又は黒字 設置変更許可申請書（2020.1.29 付）からの変更箇所 （1号炉）

又は赤字 設置変更許可補正申請書（2020.8.20 付）からの変更箇所

又は黒字 設置変更許可申請書（2020.1.29 付）からの変更箇所 （2号炉）

又は赤字 設置変更許可補正申請書（2020.8.20 付）からの変更箇所

第 1.5.59 図(1) 音海流紋岩と内浦層群の境界部のボーリング調査結果 (No.3 孔)

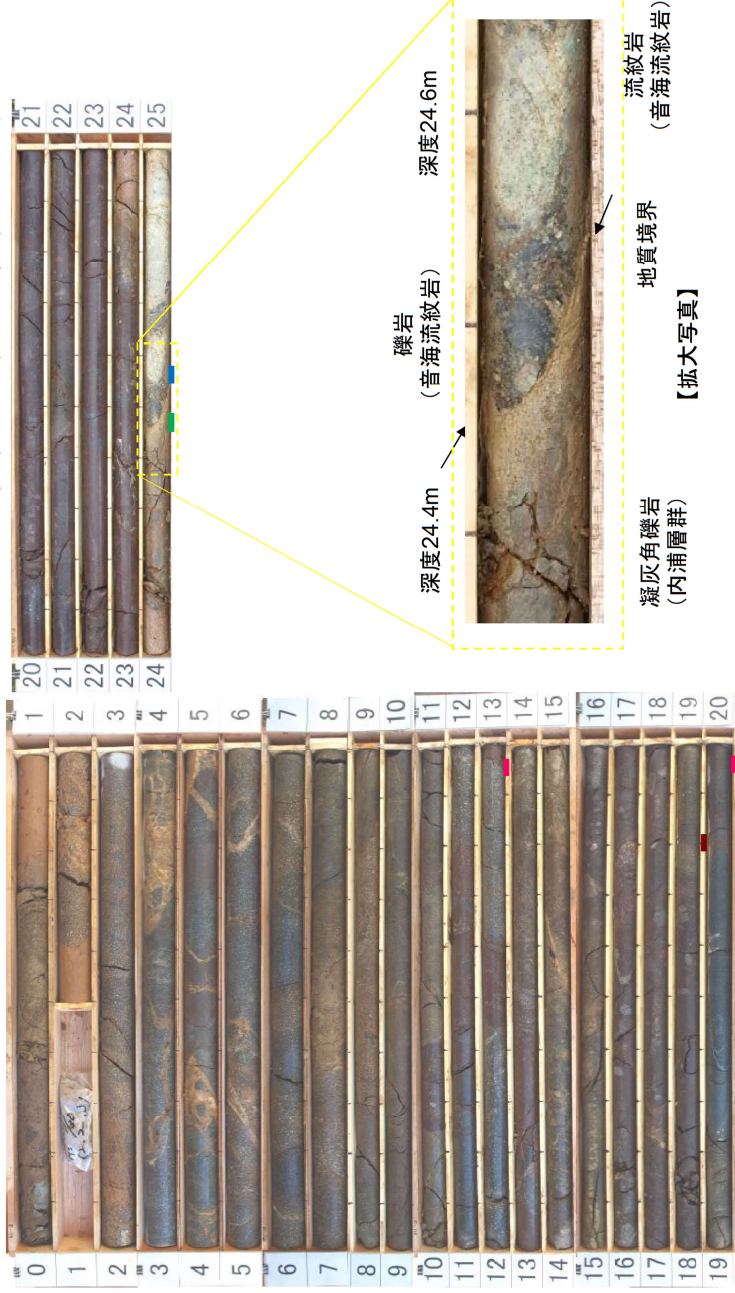
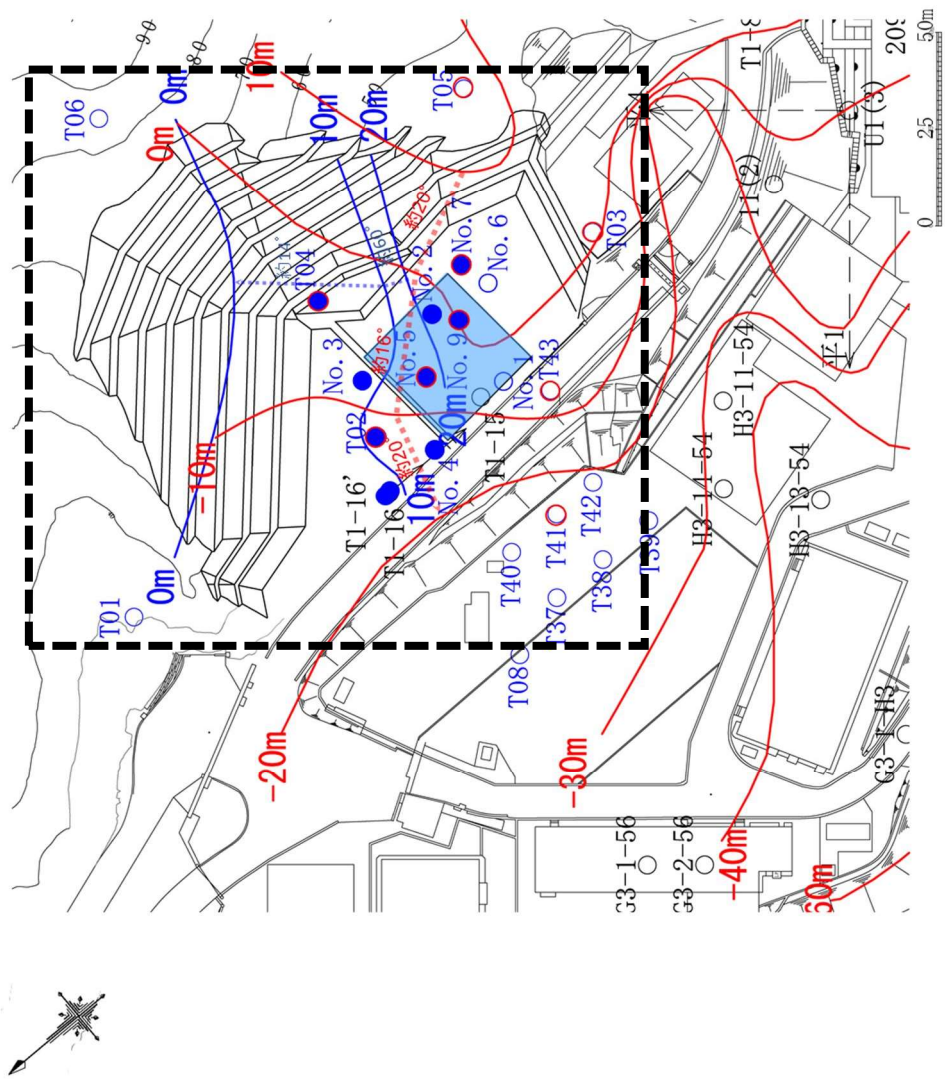
- 安山岩 (内浦層群)と凝灰角礫岩 (内浦層群)の地質境界
- 凝灰角礫岩 (内浦層群)と安山岩 (内浦層群)の地質境界
- 凝灰角礫岩 (内浦層群)と礫岩 (音海流紋岩)の地質境界
- 礫岩 (音海流紋岩)と流紋岩 (音海流紋岩)の地質境界

・ No. 3孔では、基盤岩は内浦層群の安山岩・凝灰角礫岩と音海流紋岩の流紋岩からなり、全長にわたり岩塊全体に風化の影響が認められる。

・ コア観察及び必要に応じてCT画像解析を行った結果、破砕部は認められない。なお、凝灰角礫岩 (内浦層群) と礫岩 (音海流紋岩) の地質境界について、詳細観察を行い、不整合面であることを確認した。

第 1.5.61 図 内浦層群と音海流紋岩、音海流紋岩と大浦層との地質境界の分布状況

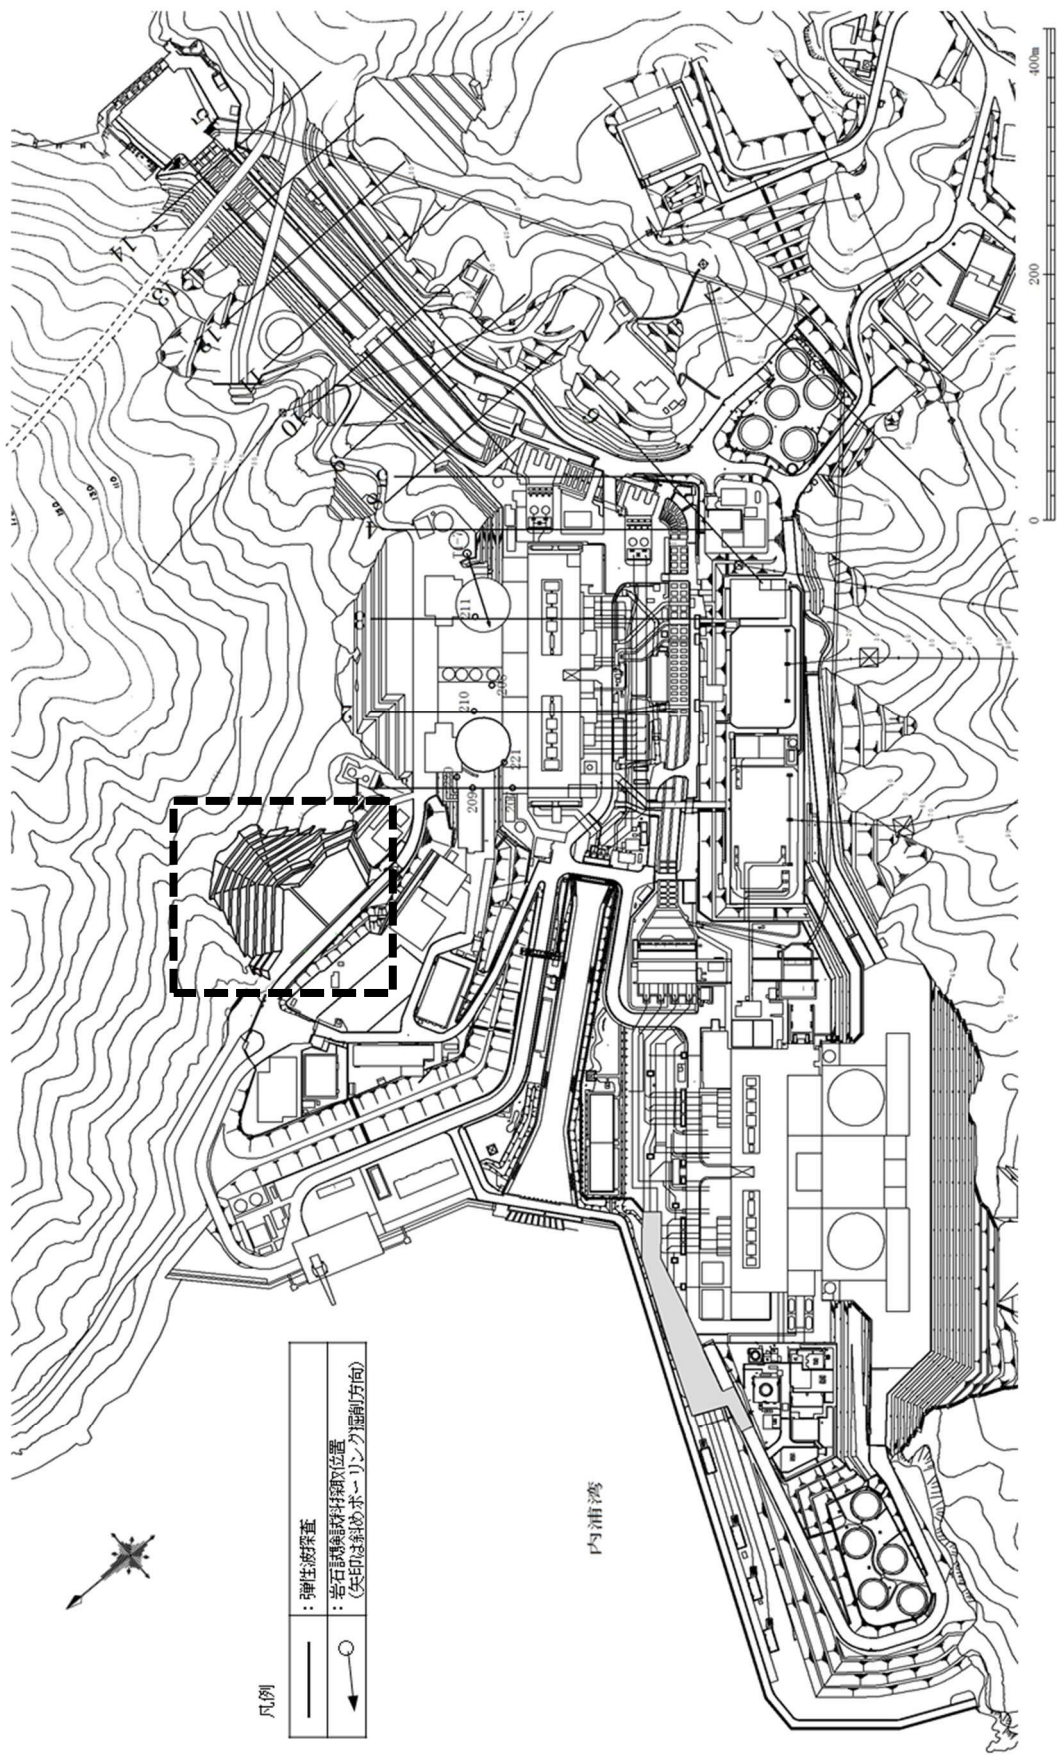
・大浦層と音海流紋岩の地質境界には、急斜面が直線的に連続するような断面を示唆する特徴は認められない。  
 ・内浦層群と音海流紋岩の地質境界の分布図を作成し、下位の地質境界と大浦層の地質境界は北東方向に向かって約14°~60°で傾斜しているが、下位の大浦層と音海流紋岩との地質境界は北西方向に向かって約16°~20°で傾斜しており、これらの形状は全く異なっている。

第 1.5.59 図(1) 音海流紋岩と内浦層群の境界部のボーリング調査結果 (No.3 孔)

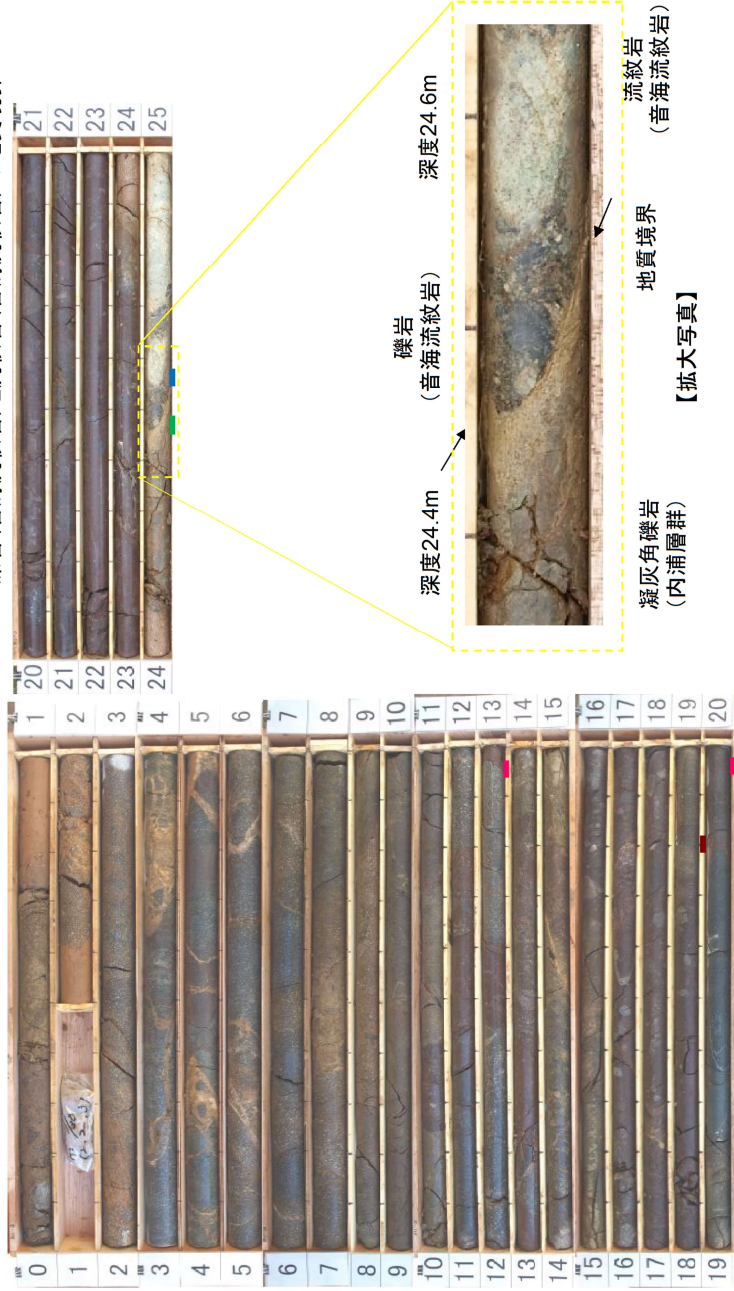
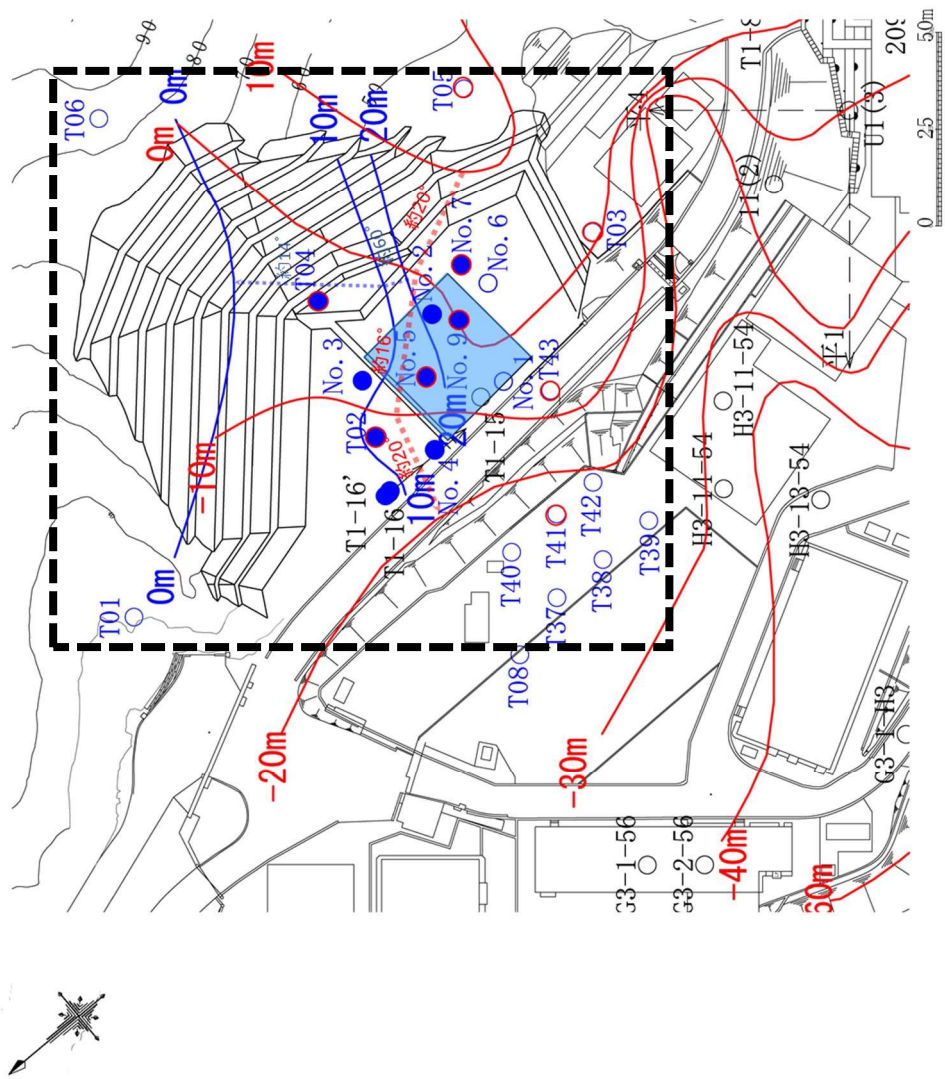
- 安山岩 (内浦層群)と凝灰角礫岩 (内浦層群)の地質境界
- 凝灰角礫岩 (内浦層群)と安山岩 (内浦層群)の地質境界
- 凝灰角礫岩 (内浦層群)と流紋岩 (音海流紋岩)の地質境界
- 流紋岩 (音海流紋岩)と流紋岩 (音海流紋岩)の地質境界

・ No. 3孔では、基盤岩は内浦層群の安山岩・凝灰角礫岩と音海流紋岩の流紋岩からなり、全長にわたり岩塊全体に風化の影響が認められる。

・ コア観察及び必要に応じてCT画像解析を行った結果、破砕部は認められない。なお、凝灰角礫岩 (内浦層群) と流紋岩 (音海流紋岩) の地質境界について、詳細観察を行い、不整合面であることを確認した。

第 1.5.61 図 内浦層群と音海流紋岩、音海流紋岩と大浦層との地質境界の分布状況

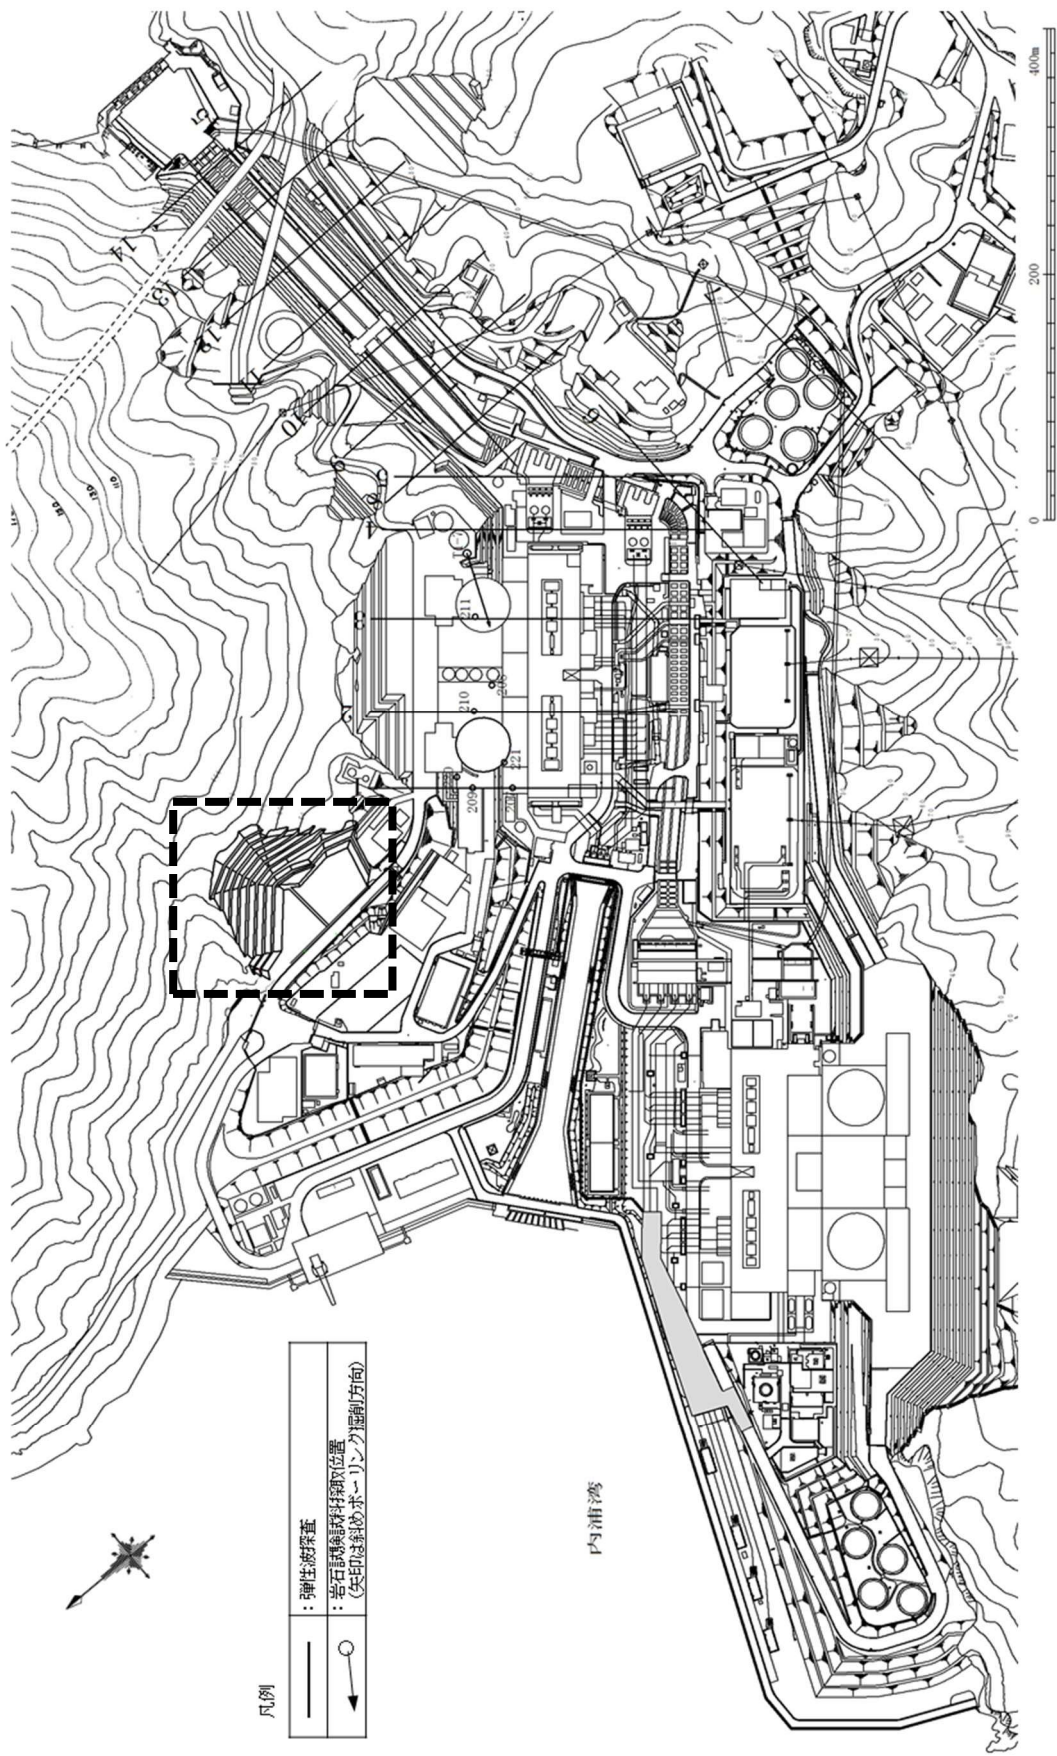
・大浦層と音海流紋岩の地質境界面には、急斜面が直線的に連続するような断面を示唆する特徴は認められない。  
 ・内浦層群と音海流紋岩の地質境界の分布図を作成し、下位の地質境界と大浦層の地質境界は北東方向に向かって約14~60°で傾斜しているが、下位の大浦層と音海流紋岩との地質境界は北西方向に向かって約16~20°で傾斜しており、これらの形状は全く異なっている。
